**SOLO SU YAMAHA NEO'S (A316E) ie euro 2 - 50 4T LC**  
 Modificare il cablaggio della centralina TFI come segue

**ONLY ON YAMAHA NEO'S (A316E) ie euro 2 - 50 4T LC**  
 Modify the wire harness as follow

**FIG/PIC A**

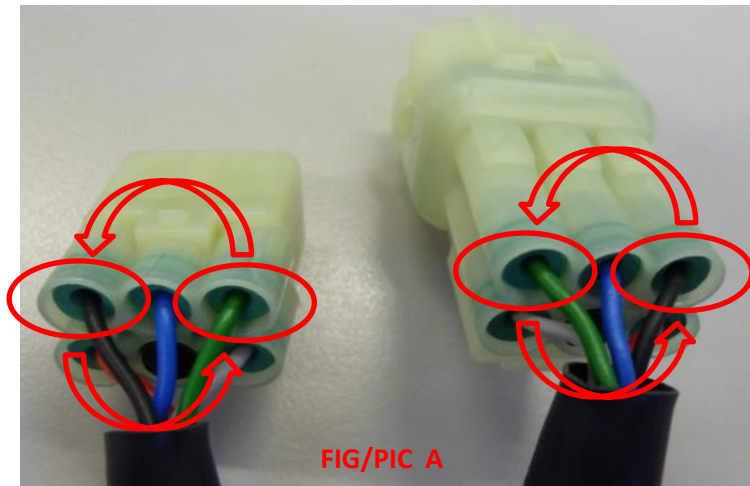
**INVERTIRE SU ENTRAMBI I CONNETTORI DEL CORPO FARFALLATO LA  
 POSIZIONE DEL CAVO NERO CON QUELLA DEL CAVO VERDE (FIG.A)**

**INVERT ON BOTH THROTTLE BODY CONNECTORS THE POSITION OF THE  
 BLACK WIRE AND GREEN WIRE (PIC. A)**

**FIG/PIC B**

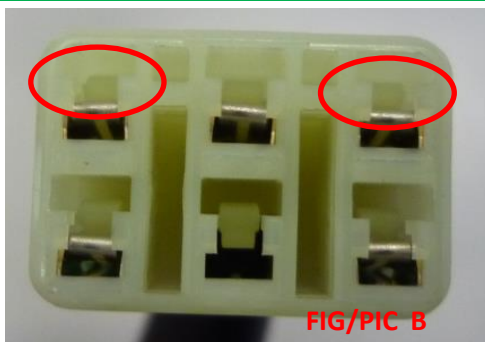
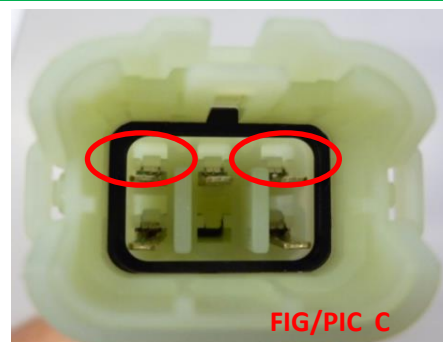
**ESTRARRE I CAVI AGENDO DELICATAMENTE SULLE LINGUETTE IN PLASTICA DI RITENZIONE DEI  
 TERMINALI ED INSERIRLI FACENDO ATTENZIONE AL VERSO DI INTRODUZIONE (FIG. B,C)**

**PULL OUT GENTLY THE CABLES TO ACTING ON PLASTIC TERMINAL HOLDER TAKING CARE ABOUT  
 INTRODUCTION POSITION (PIC. B, C)**
